三菱ホイス セールスとサービス

№. 855-0290

ホイス保守部品用ブレーキ板変更のお知らせ

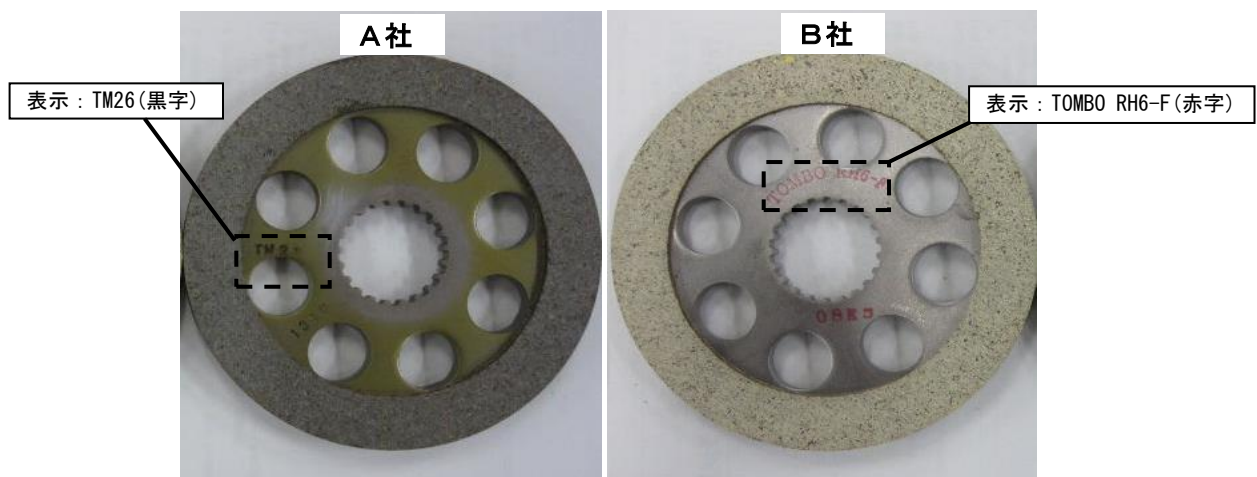
ブレーキ板の 2 社購買化による。
【製品、保守部品（ブレーキ部 ASSY）使用品と保守部品（ブレーキ板単品）は製造元が異なります】

- ①表示…ライニング材の型番を不滅インクで捺印
 - ②色 …製品、保守部品（ブレーキ部 ASSY）（緑褐色）：A 社製
保守部品（ブレーキ板単品）出荷時（薄茶色）：B 社製
- ※写真は 03G125 と 03G128 の比較となります。

性能・寿命・取り合い含め完全互換。
